화이트랩스
신제품 (BODY) 디자인 연구개발 프로젝트
아이디어스케치 피드백

2025년 4월 28일 아이디어스케치 피드백

3-3. 보관 케이스 아이디어(스케치 E안 참고)

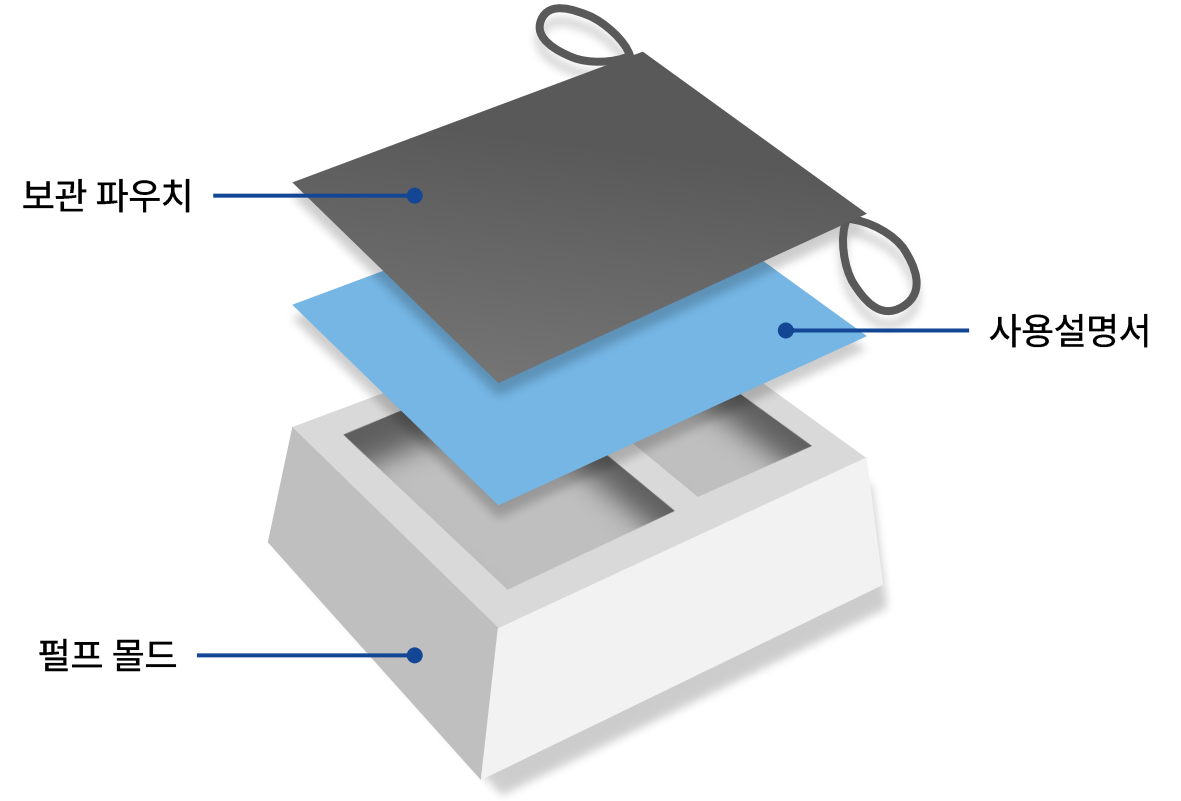
3-1. 형상 : 얇은 정사각형 형상 + 보관 케이스

3-2. 본체 아이디어

- 측면부에 케이블을 감아서 보관
- 가운데에 전원 버튼
- 버튼부 위에 시간 표시 등 디스플레이 적용
- (추가 아이디어)클립 등으로 의류에 꽂아서 고정할 수 있는 아이디어

- [본체(상단) / 라이팅가드 / 마우스피스(하단)] 순서로 배치
- 마우스피스가 들어가는 하단부에는 벤틸레이션처럼 물이 빠져나갈 수 있는 구멍 적용
